II/102 hr. hl. m. Prahy - Štěchovice, rekonstrukce, I. etapa
Vyjádření autorského dozoru č. 39 - změny technického řešení SO 203

**II/102 hr. hl. m. Prahy - Štěchovice, rekonstrukce
Vyjádření autorského dozoru č. 53 - Vyjádření k ZBV č. 9**

Krycí list ZBV

10c - Prodloužení mikropilot na základě provedených vrtů - při praktickém provádění mikropilotového založení SO 251 Opěrné zdi vlevo - zed' 12 (13,14) byly zjištěny jiné geologické podmínky, než při provádění mikropilot na již provedených úsecích stavby. Na tuto skutečnost byl Objednatel upozorněn dne 1.3.2021 (Oznámení o zjištění skutečnosti ze dne 1.3.2021 - doklad č.17). Pro ověření únosnosti pilot byly na základě pokynu geologického dozoru Ing.Pavelky (viz doklad č.18) navrženy tahové a tlakové zkoušky dvou nesystémových mikropilot. Po vyhodnocení výsledků provedených zkoušek (viz doklad č.20 a doklad č.21) rozhodl AD o doplnění pilot na již provedených úsecích zdí a o prodloužení pilot v dalších úsecích zdí 12,13,14 (viz doklad č.22). Z důvodu zjištění jiné geologie došlo ke změně zatřídění vrtů do třídy I (pol. č. 20). Změna se týká úpravy výměr stávajících položek č. 17 a 20.

PŮDORYS - DILATAČNÍ ÚSEK 12DD - TYP ZDI A, B 1:50

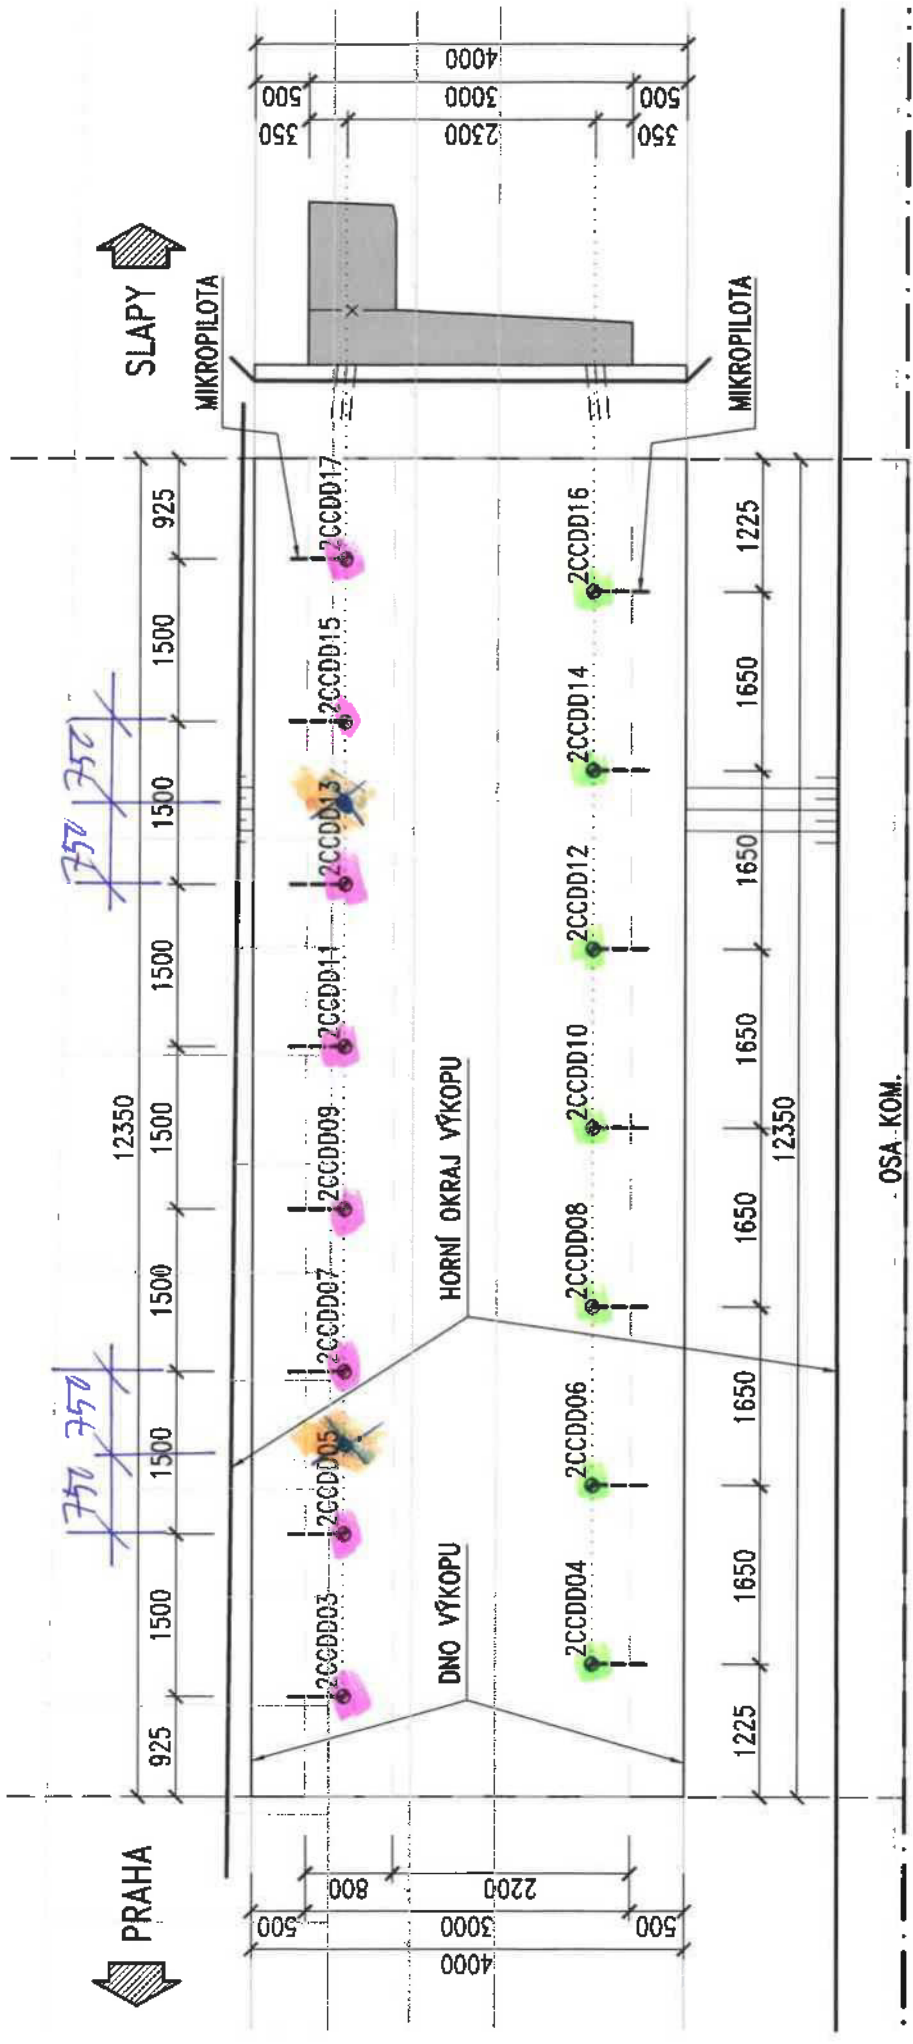
- KONTROVA' PILETY DC. 6,65 m
- KONTROVA' PILETY DC. 6,15 m
- DOPUN'ENÉ PILETY DC. 8,165 m

PRVA KONTROVA' ET'S

PŮDORYS - DILATAČNÍ ÚSEK 12DD - TYP ZDI A, B 1:50

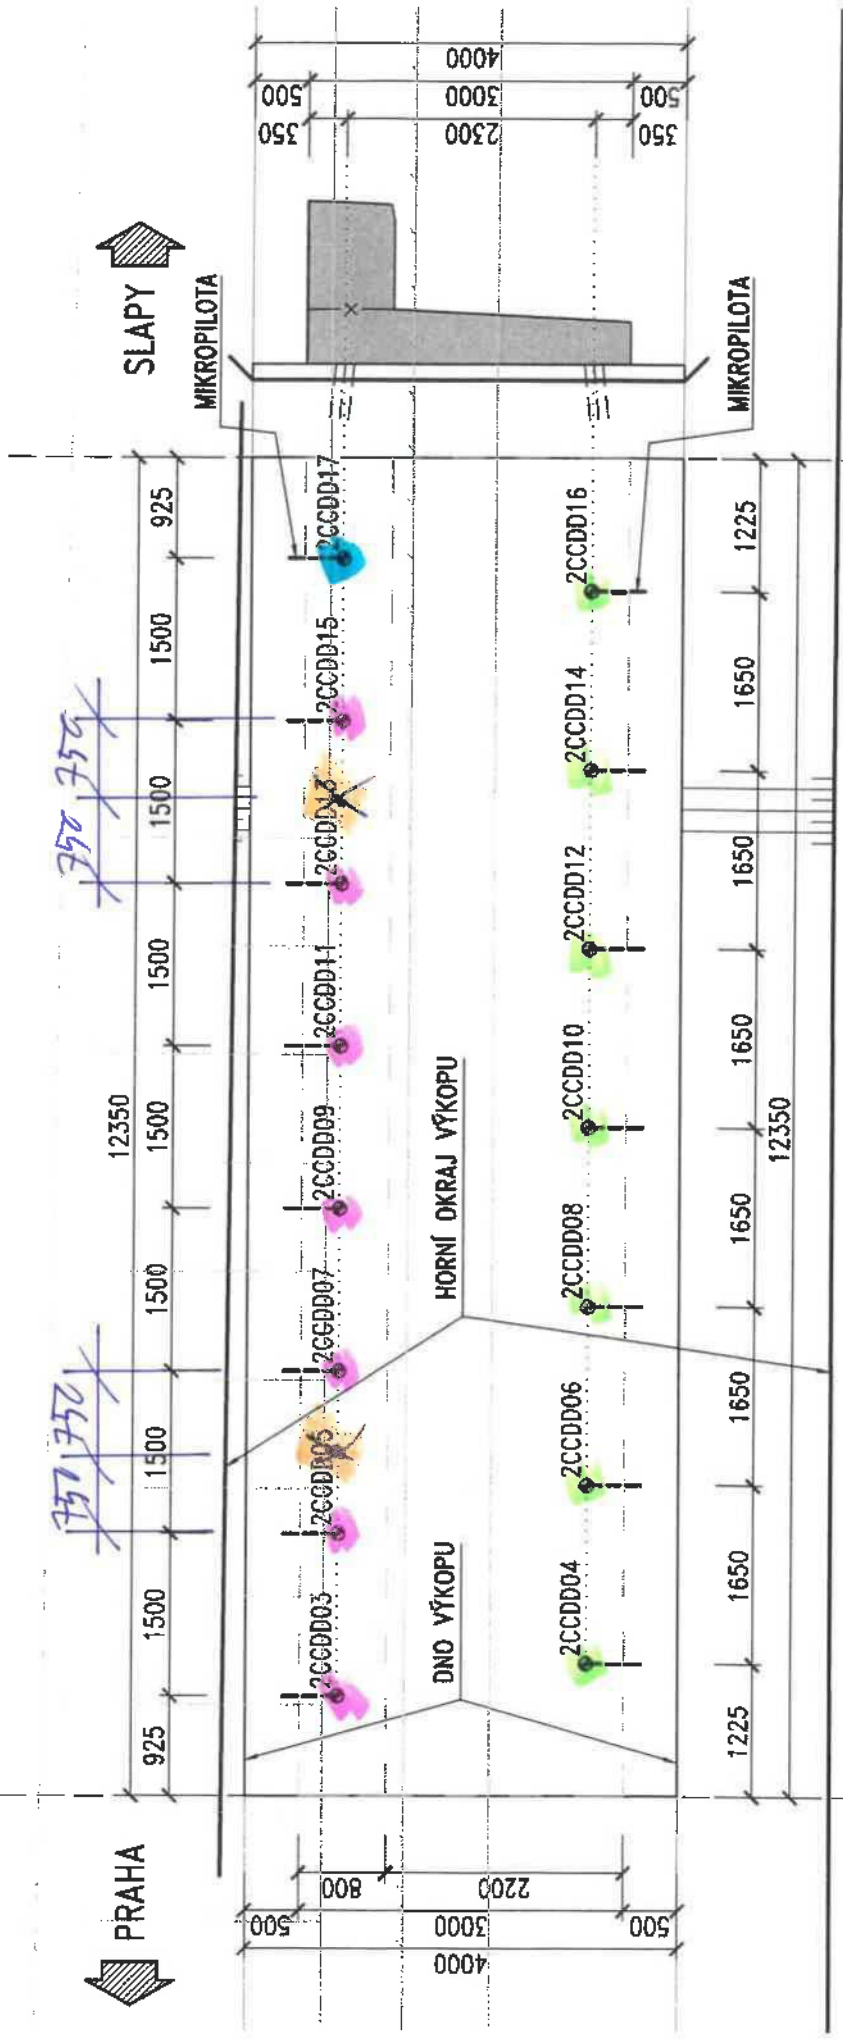
- KONTUZOVANÉ PILETY DL. 8167 m
- KONTUZOVANÉ PILETY DL. 665 m
- KONTUZOVANÉ PILETY DL. 615 m
- DOPUNE PILETY DL. 8165 m

PŮDORYS - DILATAČNÍ ÚSEK 12DD - TYP ZDI A, B 1:50

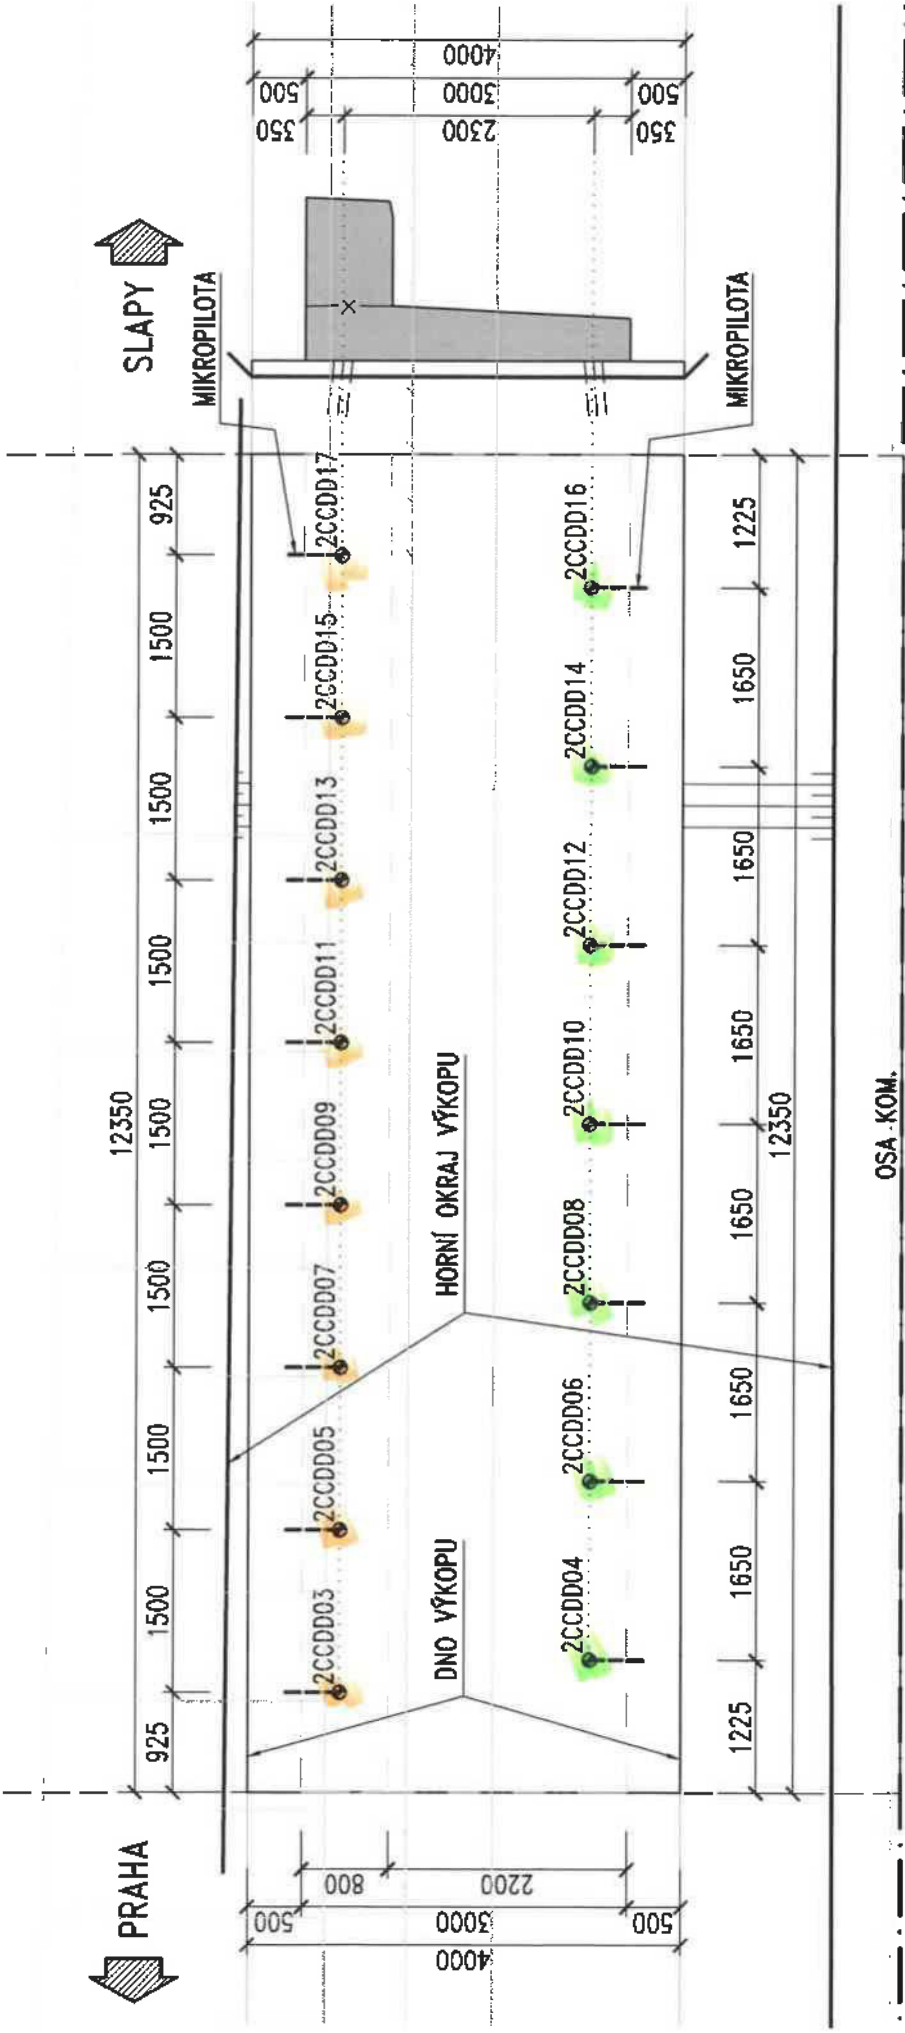
NERO
 RATAJIVANE
 DUF PREDPRAVED.
 Datoody

90 257-12 - ZATYK NERATAJIVANE
 USTAVC 09 A DIL

PILOTA DL. 8,65m
 PILOTA DL. 6,15m

POZN: CELKOVÁ DÉLKA MIKROPILOTY =
 DÉLKA MIKROPILOTY POD ZKL. SPÁŘEV
 + DÉLKA VETKNUVU DO KONSTRUKCE
 ZDI

90257 - PŘÍČNÝ PŘEZ

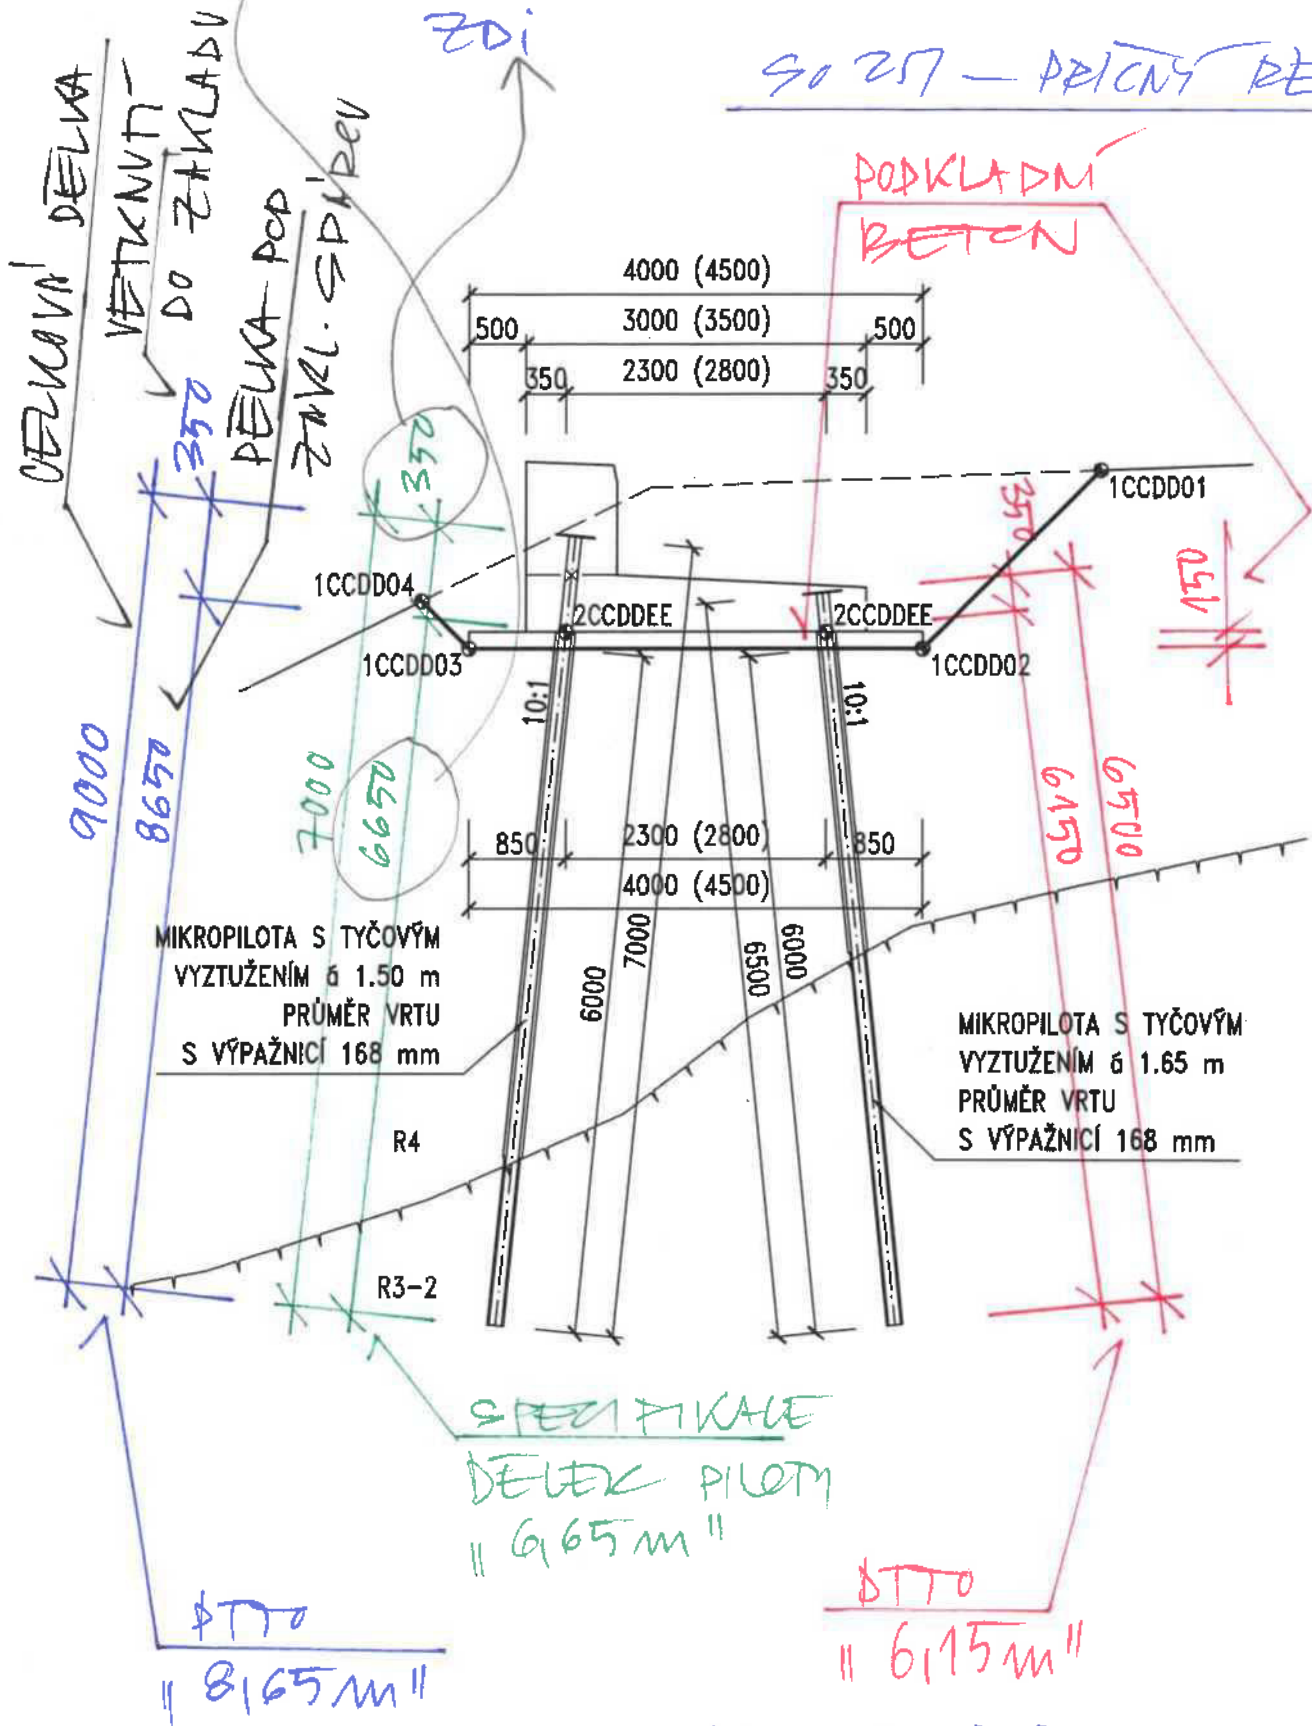
① GEOTECHNICKÝ PROFIL

② ŽADOSTI ÚNOSNOSTI DLE ŽADAVSKÝ

1. DL. 8.65m

- TLAK 290 kN

- ODHAD TAH (BEZ PATA) $0.8 \cdot 290 = 232$ kN

(- TAH DLE TAH. ŽK. ~ 228 kN)

2. DL. 6.65m

- TLAK 189 kN

- ODHAD TAH (BEZ PATA) $0.8 \cdot 189 = 151.2$ kN

(- TAH DLE TAH. ŽK. ~ 104 kN)

③ SMYKOVÁ VNOSNOST PUŠTĚ

⑤ ZPŘESNĚNÉ ZATÍŽENÍ PILET

⑥ ZKOUŠENÍ DIL. VŘEZY ZOI

A DIL. VŘEZ 05 + 06

- PŘEDNÍ DÍLA:

— POŽADOVÁNO: $8 \cdot 263,4 = 2107,2 \text{ kN}$

— PROVEDENO: $8 \cdot 189 = 1512 \text{ kN}$

— CHYBÍ: $595,2 \text{ kN}$

— DOPLNIT: $2 \cdot 290 = 580 \sim 595,2$

→ DOPLNIT 2x PILETU VELKÝ KOTVENÉ 8,65 m

→ DOPLNIT 2x PILETA DÉLKY KOŘENE 8,67 m

→ 8x PILETA DÉLKY KOŘENE 8,67 m

→ 7x PILETA DÉLKY KOŘENE 6,15 m
